Dossier de dérogation espèces protégées du projet de parc photovoltaïque « Le Deffend »

Mémoire de réponse du porteur de projet LE DEFFEND SOLAIRE ENERGIE et du bureau d'études ECO-MED à l'avis du CNPN du 19/01/2024 (ref. 2023-00491-041-002)

18 février 2024

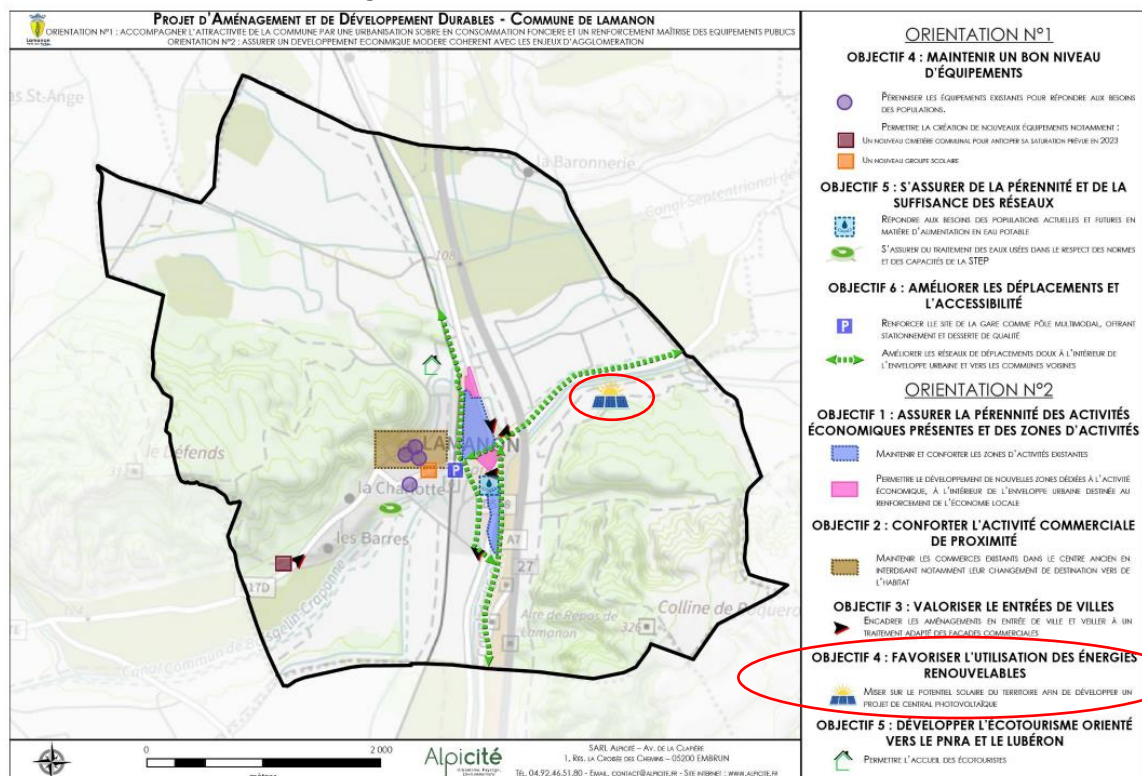
In fine, nous souhaitons également souligner que la réalisation du parc solaire Le Deffend s'inscrit pleinement dans la planification territoriale de la commune de Lamanon. Le projet en effet figure clairement dans son **PADD** : Orientation n.2 (Assurer un développement économique modéré cohérent avec les enjeux d'agglomération) / Objectif n. 4 (Favoriser l'utilisation des énergies renouvelables - Miser sur le potentiel solaire du territoire afin de développer un projet de centrale photovoltaïque). **Le PADD localise clairement le site du projet du Deffend** comme indiqué dans la carte suivante dans le cercle rouge :

Figure 2. Zonage du PLU en cours d'élaboration par la commune de Lamanon

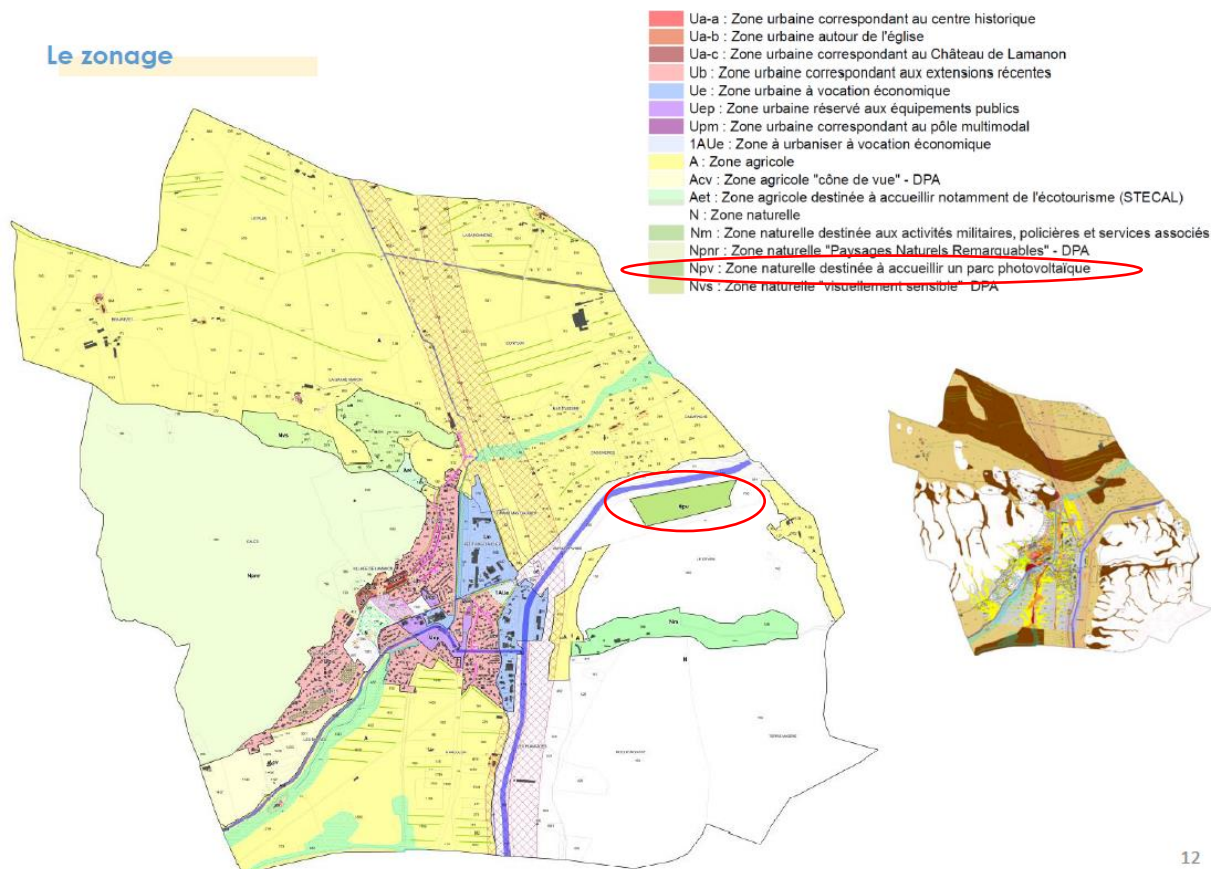
En outre, le PLU en cours d'élaboration par la commune de Lamanon prévoit un zonage spécifique "Npv" (zone naturelle destinée à accueillir un parc photovoltaïque) sur la parcelle du parc solaire Le Deffend, comme indiquée dans l'image suivante :

Figure 3. Zone d'OLD du parc solaire Le Deffend

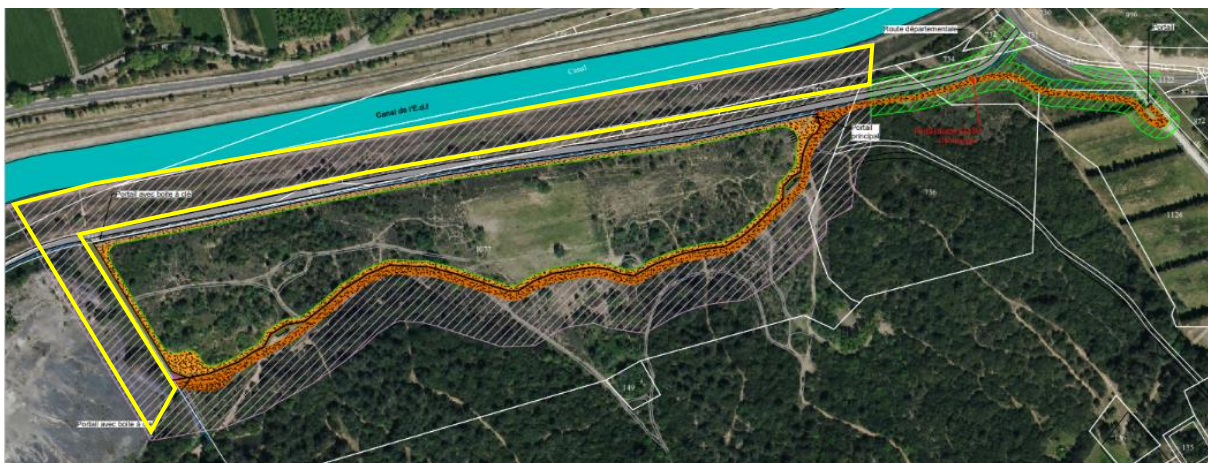
De plus, à noter que bien que l'OLD soit affichée sur tout le périmètre du projet (hachuré en violet dans la carte ci-après), dans les faits la zone au nord (encadrée en jaune) ne sera pas concrètement impactée par l'OLD du parc solaire, s'agissant d'une zone déjà traitée en OLD dans le cadre de la sécurité du canal EDF. La zone à l'ouest du projet n'est également pas concernée par de l'entretien non plus. Nous considérons donc que dans les 4 ha d'OLD concrètement créés par le projet (frange sud et est du projet), ces OLD ne génèrent pas d'impacts à long terme sur les espèces ciblées par la dérogation, et ne sont donc pas à ajouter à la surface du besoin compensatoire, qui a été calculée sur la perte d'habitats d'espèces engendrée par les emprises du projet (périmètre clôturé).

Figure 4. Localisation de la surface de compensation de 25 ha (en vert)

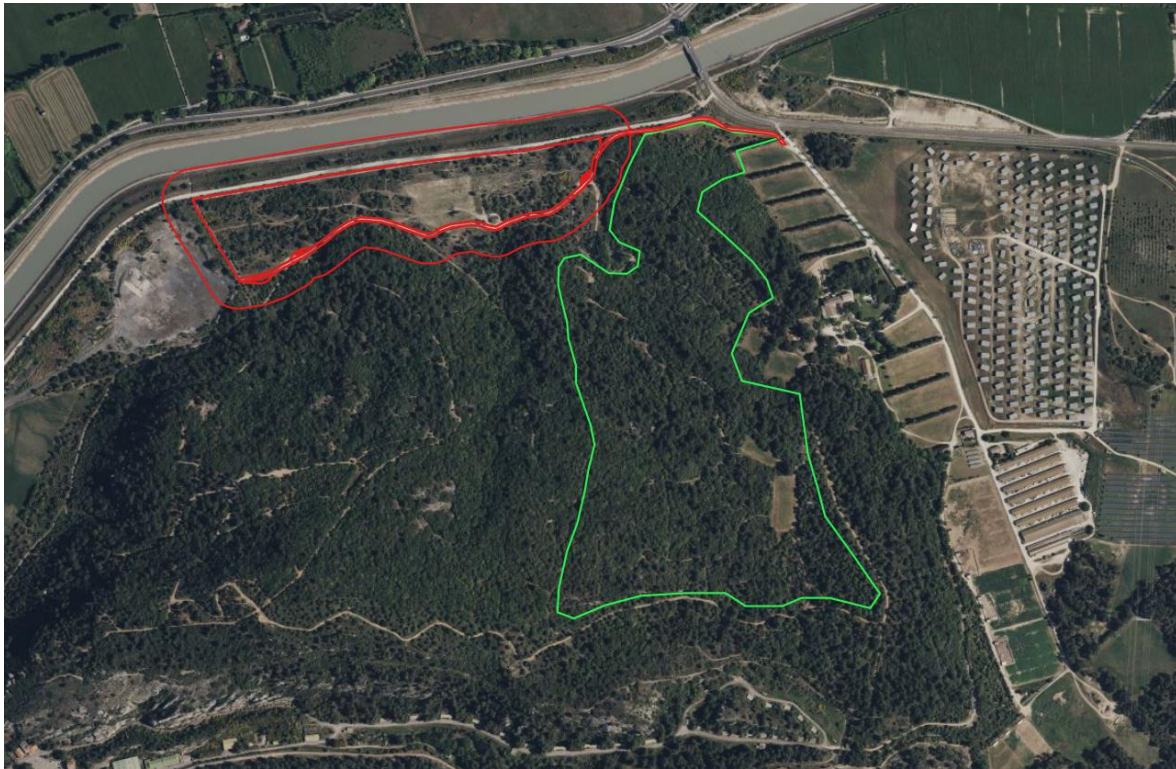
En outre, le CNPN a indiqué que la matérialité sur le terrain de la mesure compensatoire en plusieurs patches pourrait constituer un frein à son suivi et évaluation : pour cette raison nous avons **redéfini la zone prenant une surface plus régulière d'un seul tenant** et ciblée sur les zones où la plus-value écologique sera maximale, permettant ainsi une plus facile mise en œuvre et suivi de la mesure.

Cela étant dit, afin de prendre en compte les observations formulées par le CNPN et les inquiétudes du comité sur le dimensionnement de la démarche ERC, nous proposons de **presque doubler la surface de compensation**, passant de 15.6 hectares à **25 hectares**, soit un ratio d'environ **3.6** par rapport à l'emprise du parc solaire.

La nouvelle zone de compensation est présentée en vert dans la carte suivante (les emprises du projet sont en rouge).
